**Dodatek č. 1 ke Smlouvě o dílo č. 0044/0/OPRI/21  
uzavřený podle ustanovení § 2586 a násl. zákona č. 89/2012 Sb., občanský zákoník,  
v platném znění (dále jen „občanský zákoník“)**

- 2.1.** Výše uvedené smluvní strany uzavřely dne 09. 09. 2021 Smlouvu o dílo č. 0044/0/OPRI/21 na realizaci díla v rámci veřejné zakázky na stavební práce s názvem „**Stavební úpravy objektu Elišky Peškové 333/7, Praha 5**“ (dále jen „Smlouva“) a objednatel se zavázal za toto dílo uhradit sjednanou cenu ve výši 37 315 250,- Kč bez DPH, tj. 42 912 537,50,- Kč vč. DPH.

Stavba: Stavební úpravy objektu Elišky Peškové 333/7, Praha 5

**PŮDORYS KONSTRUKČNÍCH OPRAV 4.NP**  
**LEGENDA:**  
 1. Beton C25/30  
 2. Ocel S235JR  
 3. Elektrody E-B 121  
 4. Mater 2x základní  
 5. Dřevo - třída C24, vlhkost max. 18%

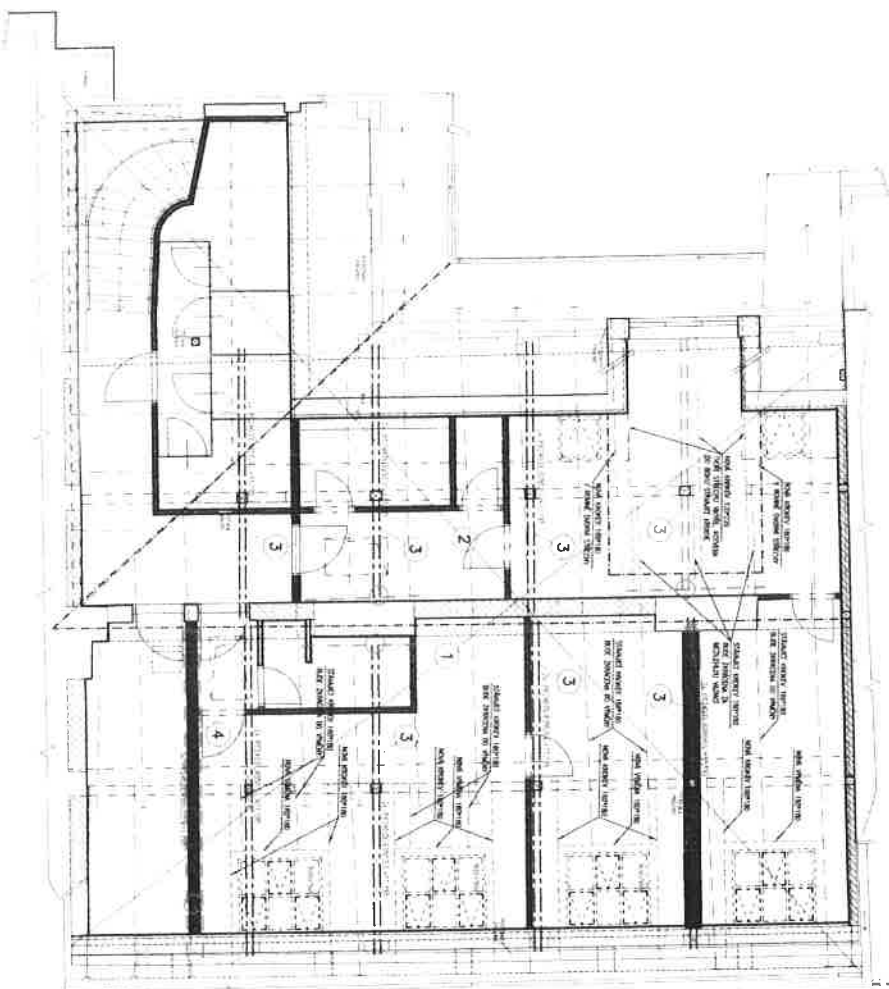
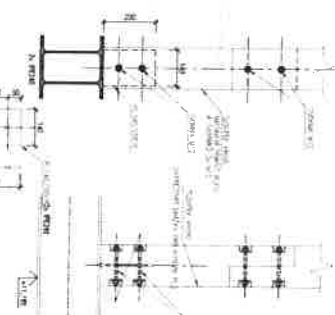
### Změna provedení podpor sloupů krovu

Stavební oddíl: <b>Zámečnické konstrukce</b>	Část:																								
<b>Popis změny:</b> Po obnažení záklopu stropu krovu byly zjištěny kolidující výměny u kominů. Zároveň byly zjištěny stropní a podhledové trámy v kolizi s nově navrženými I profily. Změna je vyvolána nově zjištěnými skutečnostmi v průběhu výstavby a nebylo jí možno předpokládat.																									
<b>Zdůvodnění změny:</b> Navrženo ADS viz. Zápis ve stavebním deníku ze 7.12.2021. (Příloha č. 1), projektová dokumentace (Příloha č. 2)																									
<b>Posouzení změny - autorský dozor projektanta:</b> Požadovaná změnová dokumentace byla provedena a předána stavbě																									
<b>Posouzení změny - technický dozor</b> TDI souhlasí s vydáním ZL v aktuální podobě.																									
<b>Dopady:</b>

Příloha č.1 - přepoččet dle jednotlivých skladeb

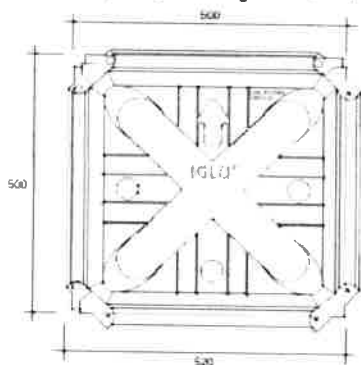
**Skladby podlahy nad terénem P.01m, P.01s, P.02s, P.02m, P.03, P.04**

<b>Stavební oddíl: Vodorovné konstrukce</b>	<b>Část:</b>												
<b>Popis změny:</b> Narovnání skutečných výměr. Skladby podlahy nad terénem P.01m, P.01s, P.02s, P.02m, P.03, P.04 je i pod předstěnami nikoliv pouze v ploše místnosti.													
Přepoččet skladeb podlahy nad terénem P.01m, P.01s, P.02s, P.02m, P.03, P.04. Příloha č.1 - přepoččet dle jednotlivých skladeb Příloha č.2 - technický list Iglu desky H14													
<b>Zdůvodnění změny:</b>  ZL č.2 uvádí do souladu výkresovou dokumentaci a výkaz výměr.													
<b>Posouzení změny - autorský dozor projektanta:</b> V pd bylo uvažováno dle výše uvedeného popisu, ale výkaz výměr s tím nepočítal více práce jsou oprávněné													
<b>Posouzení změny - technický dozor</b> TDI souhlasí s vydáním ZL v aktuální podobě. Důvodem je dopoččet chybějícího množství prací ve výkazu výměr.													
<b>Dopady:</b>													
do projektové dokumentace:	<b>ne</b> zapracovány <b>ne</b>

Príloha č. 1 - zakreslení pozice a umístění dveří D13

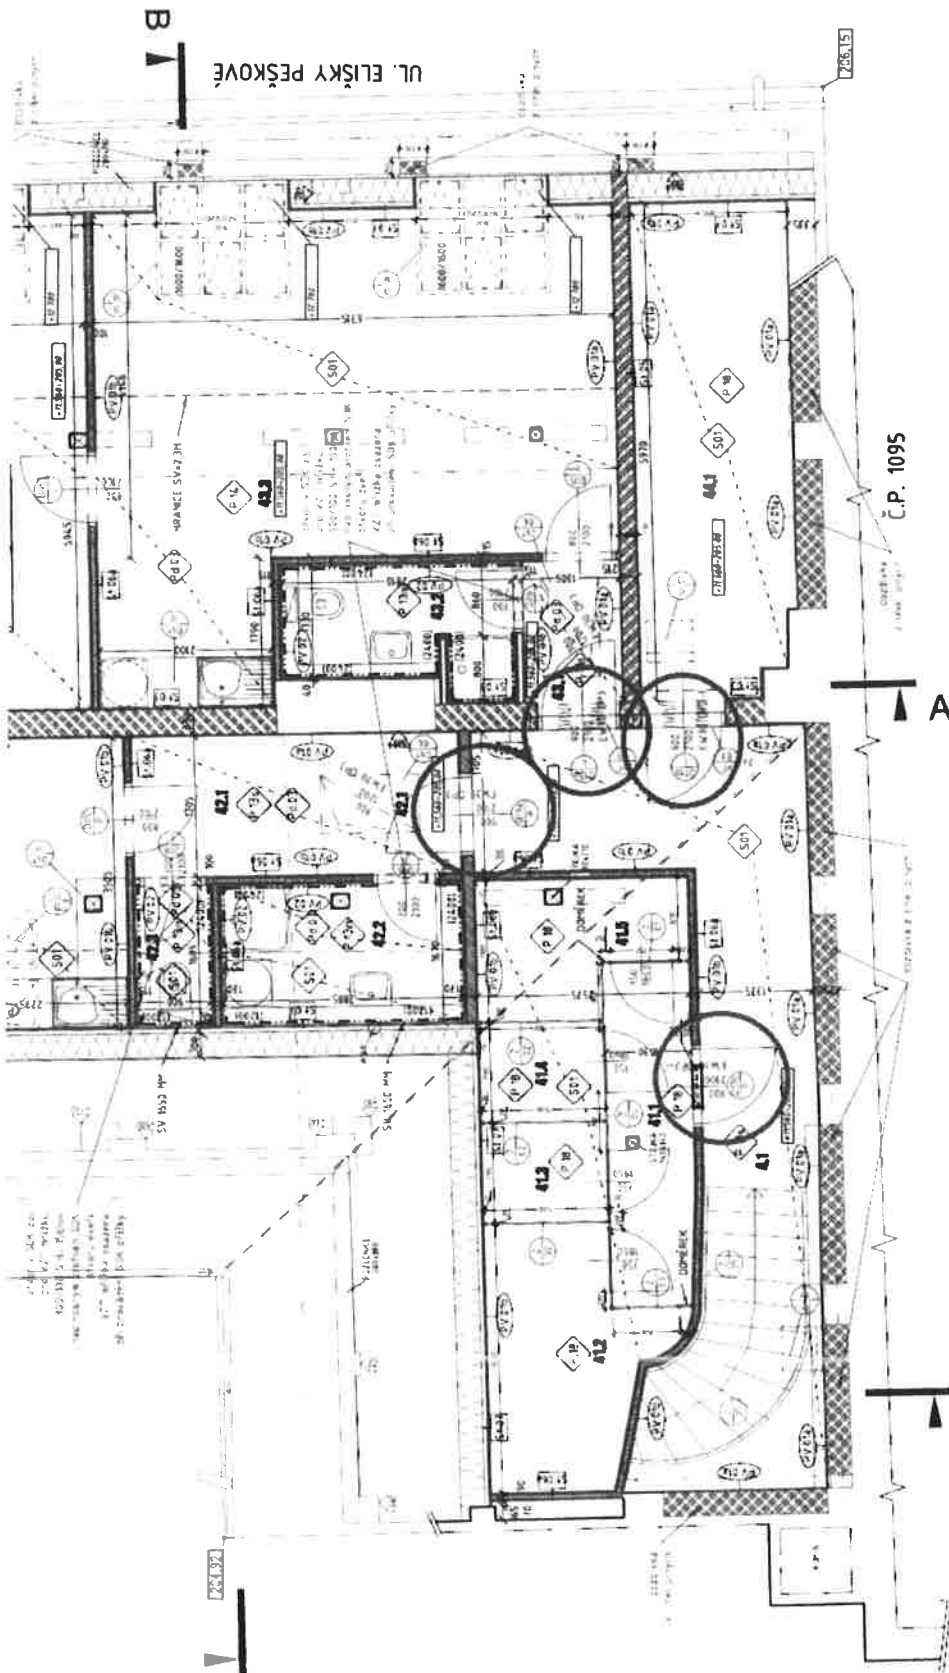
### Doplnění dveří D13

<b>Stavební oddíl:</b> <b>Truhlářské práce</b>	<b>Část:</b>																																
<b>Popis změny:</b> Při revizi výkazu výměr a projektové dokumentace byli sjednocené výměry za provedené práce a dodávku materiálu dle skutečnosti.																																	
<b>Zdůvodnění změny:</b> Doplnění dveří do m.č.41.1, 44.1, 43.1, 42.1.																																	
<b>Posouzení změny - autorský dozor projektanta:</b> Výkaz výměr nebyl v souladu s PD																																	
<b>Posouzení změny - technický dozor</b> TDI souhlasí s vydáním ZL v aktuální podobě, neboť napravljuje nesoulad v projektové dokumentaci a dopočítává chybějící položky do výkazu výměr.																																	
<b>Dopady:</b>	<table> <tr> <td>do projektové dokumentace:</td> <td><b>ne</b></td> <td>zapracovány</td> <td><b>ne</b></td> </tr> <tr> <td>do časového plánu:</td> <td><b>ne</b></td> <td>zapracovány</td> <td><b>ne</b></td> </tr> <tr> <td>do ceny: <b>ano</b></td> <td><b>zvýšení o:</b></td> <td></td> <td></td> </tr> <tr> <td></td> <td>s DPH 15%</td> <td><b>219 948,00</b></td> <td><b>Kč</b></td> </tr> <tr> <td></td> <td></td> <td><b>252 940,20</b></td> <td><b>Kč</b></td> </tr> <tr> <td></td> <td><b>snížení o:</b></td> <td></td> <td></td> </tr> <tr> <td></td> <td>s DPH 15%</td> <td>-</td> <td><b>Kč</b></td> </tr> <tr> <td></td> <td></td> <td>-</td> <td><b>Kč</b></td> </tr> </table>	do projektové dokumentace:	<b>ne</b>	zapracovány	<b>ne</b>	do časového plánu:	<b>ne</b>	zapracovány	<b>ne</b>	do ceny: <b>ano</b>	<b>zvýšení o:</b>				s DPH 15%	<b>219 948,00</b>	<b>Kč</b>			<b>252 940,20</b>	<b>Kč</b>		<b>snížení o:</b>				s DPH 15%	-	<b>Kč</b>			-	<b>Kč</b>

## PŮDORYS 4.NP - NOSNÁ KONSTRUKCE

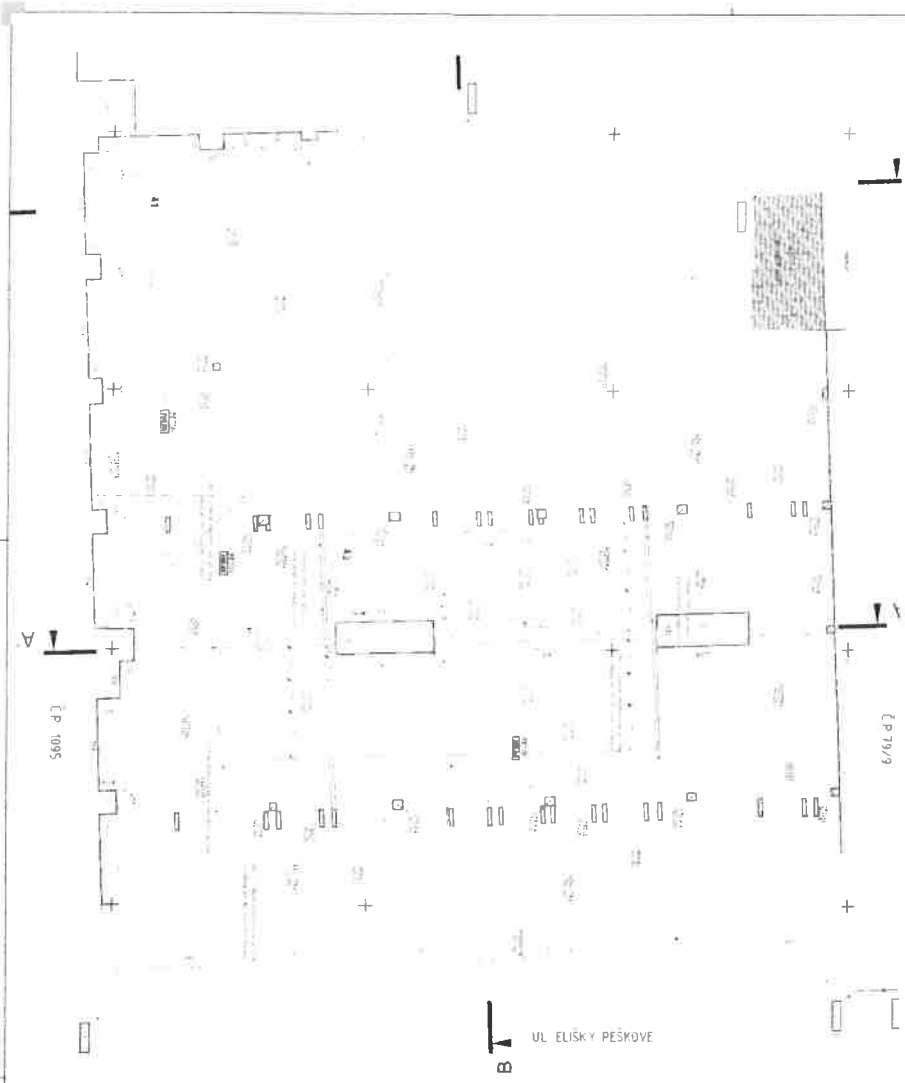
### Konstrukce stropu podkroví

Stavební oddíl: <b>Tesařské konstrukce</b>	Část:																																								
<b>Popis změny:</b> Doplnění konstrukce pro strop podkroví, dle změny zaslané ze dne 2.2.2022., viz. Příloha č.1.																																									
<b>Zdůvodnění změny:</b> Při odkrývání konstrukcí střechy byla zjištěna nedostatečná únosnost konstrukce stropu podkroví.																																									
<b>Posouzení změny - autorský dozor projektanta:</b> Bylo nutno doplnit nosnou konstrukce mezistropu z důvodu zvýšení únosnosti. Tato skutečnost byla zjištěna až při vlastním odkrývání střešní konstrukce																																									
<b>Posouzení změny - technický dozor</b> TDI souhlasí s vydáním ZL v aktuální podobě.																																									
<table border="0"> <tr> <td><b>Dopady:</b></td> <td>do projektové dokumentace:</td> <td><b>ne</b></td> <td>zapracovány</td> <td><b>ne</b></td> </tr> <tr> <td></td> <td>do časového plánu:</td> <td><b>ne</b></td> <td>zapracovány</td> <td><b>ne</b></td> </tr> <tr> <td></td> <td>do ceny: <b>ano</b></td> <td><b>zvýšení o:</b></td> <td></td> <td></td> </tr> <tr> <td></td> <td></td> <td>s DPH 15%</td> <td><b>63 328,73</b></td> <td><b>Kč</b></td> </tr> <tr> <td></td> <td></td> <td></td> <td><b>72 828,04</b></td> <td><b>Kč</b></td> </tr> <tr> <td></td> <td></td> <td><b>snižení o:</b></td> <td></td> <td></td> </tr> <tr> <td></td> <td></td> <td>s DPH 15%</td> <td></td> <td><b>Kč</b></td> </tr> <tr> <td></td> <td></td> <td></td> <td></td> <td><b>Kč</b></td> </tr> </table>		<b>Dopady:</b>	do projektové dokumentace:	<b>ne</b>	zapracovány	<b>ne</b>		do časového plánu:	<b>ne</b>	zapracovány	<b>ne</b>		do ceny: <b>ano</b>	<b>zvýšení o:</b>					s DPH 15%	<b>63 328,73</b>	<b>Kč</b>				<b>72 828,04</b>	<b>Kč</b>			<b>snižení o:</b>					s DPH 15%		<b>Kč</b>					<b>Kč</b>

Příloha č.1: zakres do půdorysu střechy s umístěním lávky

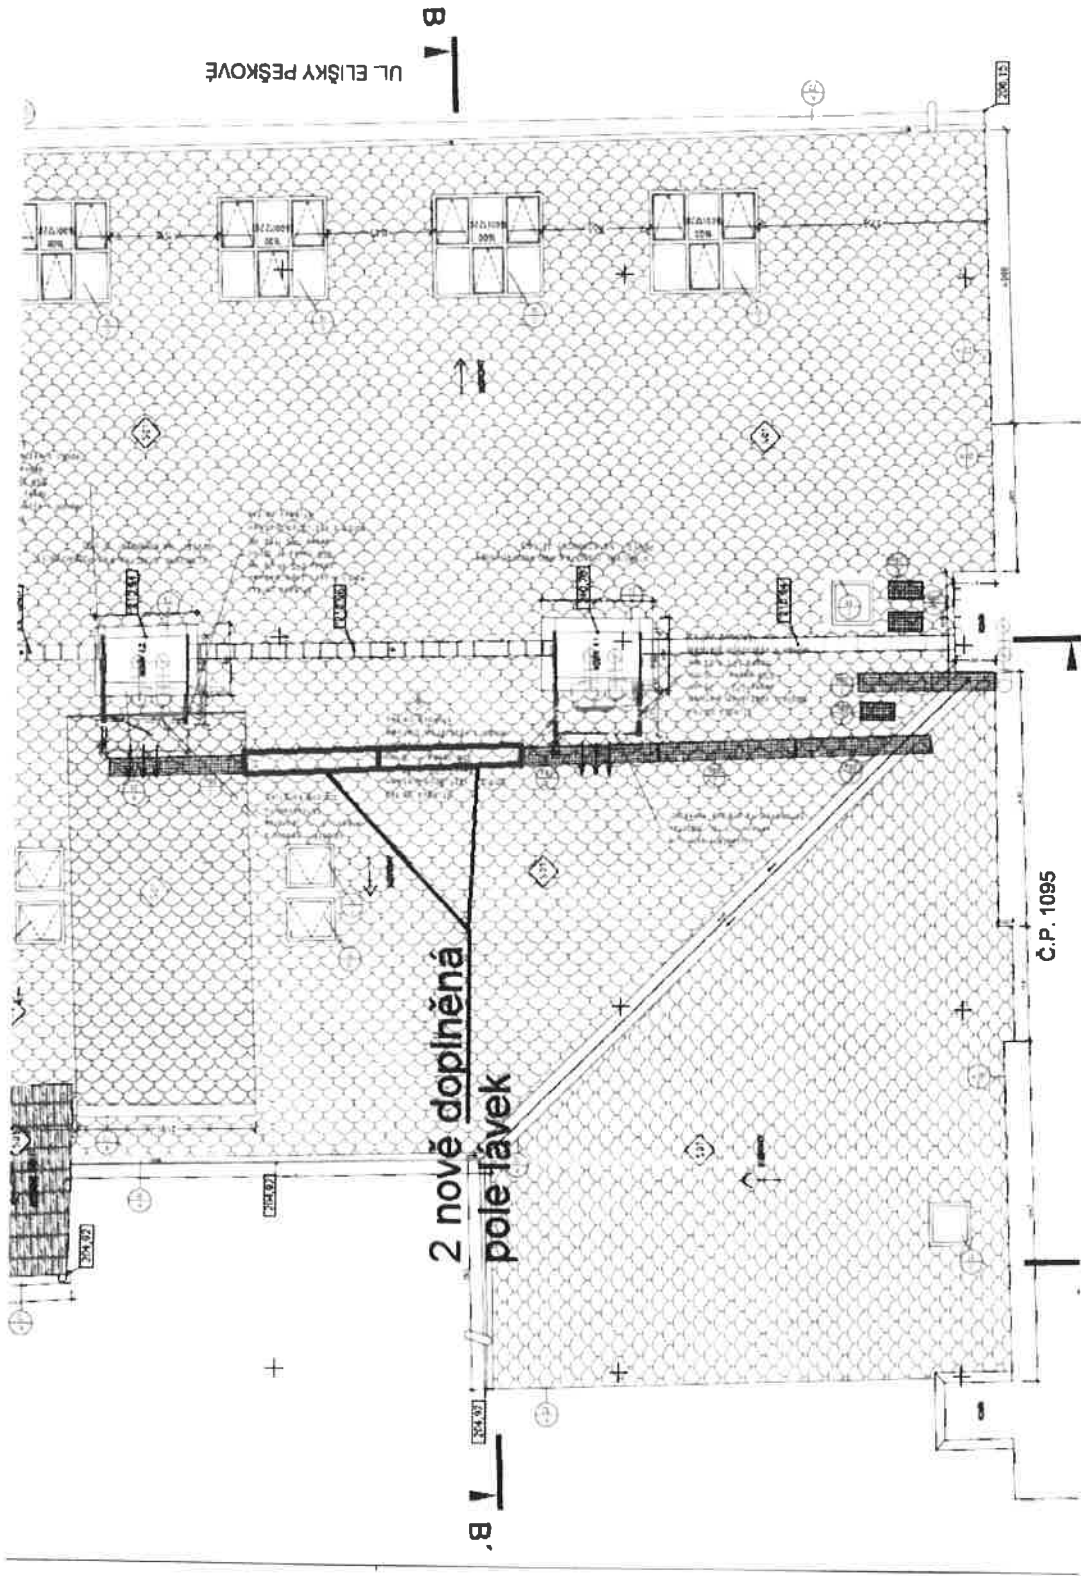
### Doplnění střešní lávky

<b>Stavební oddíl:</b> <b>Zámečnické konstrukce</b>	<b>Část:</b>																																				
<b>Popis změny:</b> Vypuštěním střešního výlezu z bytové jednotky bylo nutné doplnit střešní lávku v prostoru mezi komínem č.1 a komínem č.2.																																					
<b>Zdůvodnění změny:</b> Vypuštěním střešního výlezu z bytové jednotky (nebyl vykázan ve VV) je umožněn výlez na střechu ze společných prostor domu. Došlo k vyšší bezpečnosti a vyššímu komfortu užívání bytové jednotky ve 4.NP.																																					
<b>Posouzení změny - autorský dozor projektanta:</b> Z výše popsaných důvodů souhlasím s vydáním ZL.																																					
<b>Posouzení změny - technický dozor</b> Z výše popsaných důvodů souhlasím s vydáním ZL.																																					
<table style="width: 100%; border-collapse: collapse;"> <tr> <td style="width: 15%;"><b>Dopady:</b></td> <td style="width: 35%;">do projektové dokumentace:</td> <td style="width: 10%;"><b>ne</b></td> <td style="width: 20%;">zpracovány</td> <td style="width: 10%;"><b>ne</b></td> <td style="width: 10%;"></td> </tr> <tr> <td></td> <td>do časového plánu:</td> <td><b>ne</b></td> <td>zpracovány</td> <td><b>ne</b></td> <td></td> </tr> <tr> <td></td> <td>do ceny: <b>ano</b></td> <td><b>zvýšení o:</b></td> <td></td> <td><b>20 000,00</b></td> <td><b>Kč</b></td> </tr> <tr> <td></td> <td></td> <td>s DPH 15%</td> <td></td> <td><b>23 000,00</b></td> <td><b>Kč</b></td> </tr> <tr> <td></td> <td></td> <td><b>snížení o:</b></td> <td></td> <td>-</td> <td><b>Kč</b></td> </tr> <tr> <td></td> <td></td> <td>s DPH 15%</td> <td></td> <td>-</td> <td><b>Kč</b></td> </tr> </table>		<b>Dopady:</b>	do projektové dokumentace:	<b>ne</b>	zpracovány	<b>ne</b>			do časového plánu:	<b>ne</b>	zpracovány	<b>ne</b>			do ceny: <b>ano</b>	<b>zvýšení o:</b>		<b>20 000,00</b>	<b>Kč</b>			s DPH 15%		<b>23 000,00</b>	<b>Kč</b>			<b>snížení o:</b>		-	<b>Kč</b>			s DPH 15%		-	<b>Kč</b>

Příloha č.1 - zobrazení vybourané části nadpraží okna do m.č.23.4

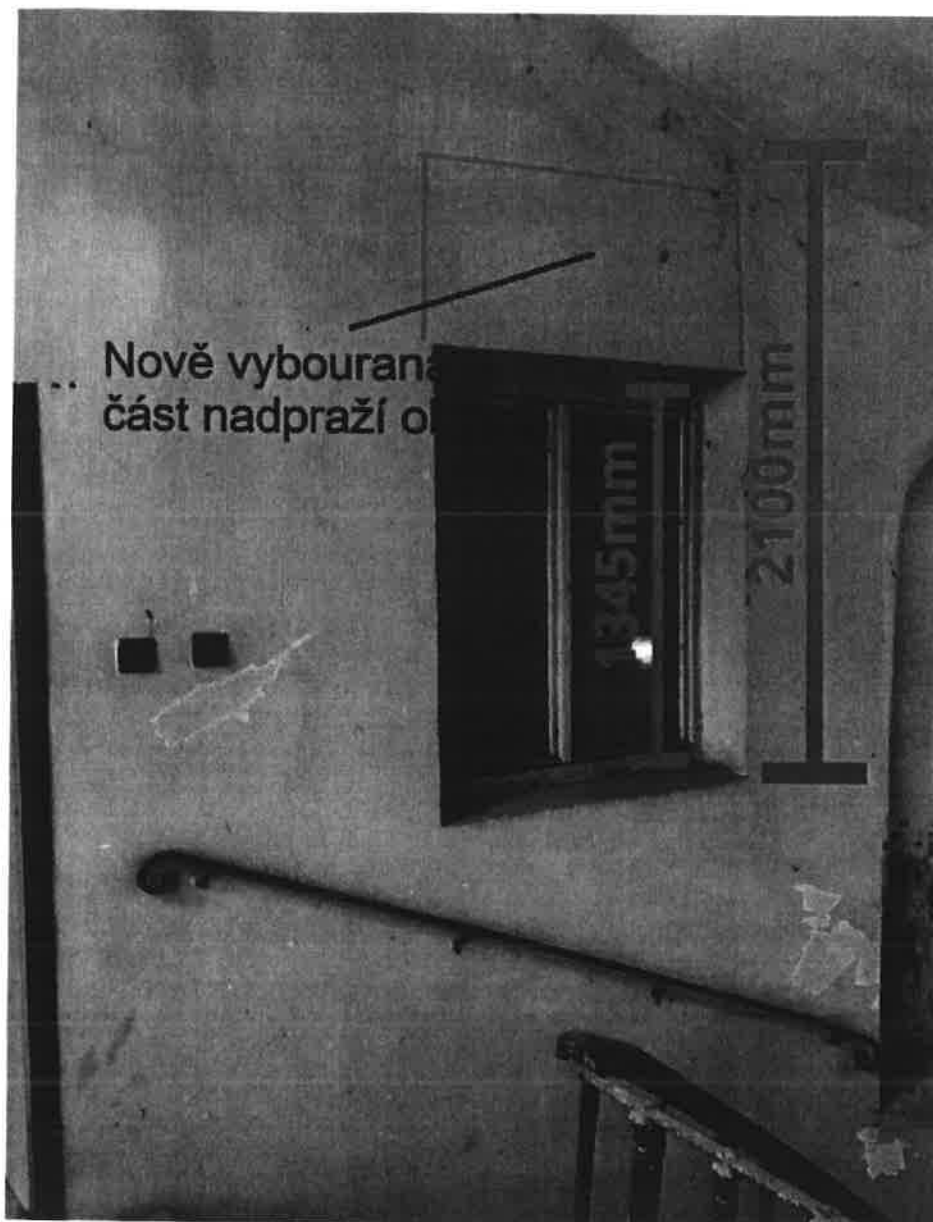
**Stavební úpravy pro otvory do m.č.23.4, 24.1**

<b>Stavební oddíl:</b> Bourání	<b>Část:</b>																														
<b>Popis změny:</b> Stavební úpravy otvorů a změna výplní otvorů dle zjištěných skutečností na stavbě. Zvýšení nadpraží okna do m.č.23.4 tak, aby horní hrana licovala s ostatními otvory na pavlači 2.NP a okno bylo v souladu s PD - viz. Foto příloha č.1.  Požadavek na zvýšení nadpraží dveří do m.č.24.1 dle požadavků investora včetně statického zajištění dle bodu 15.1 z KD dne 1.2.2022.																															
<b>Zdůvodnění změny:</b> Požadavek investora na sjednocení výšky dveří a oken viz. Zápis z KD ze dne 1.2.2022 bod 15.1.																															
<b>Posouzení změny - autorský dozor projektanta:</b> Ano s výše zmíněnými skutečnostmi souhlasím																															
<b>Posouzení změny - technický dozor</b> TDI souhlasí s vydáním ZL v aktuální podobě. Skutečná výška stávajícího nadpraží byla zjištěna až v průběhu výstavby a projektant toto nemohl předpokládat, ani lépe ověřit.
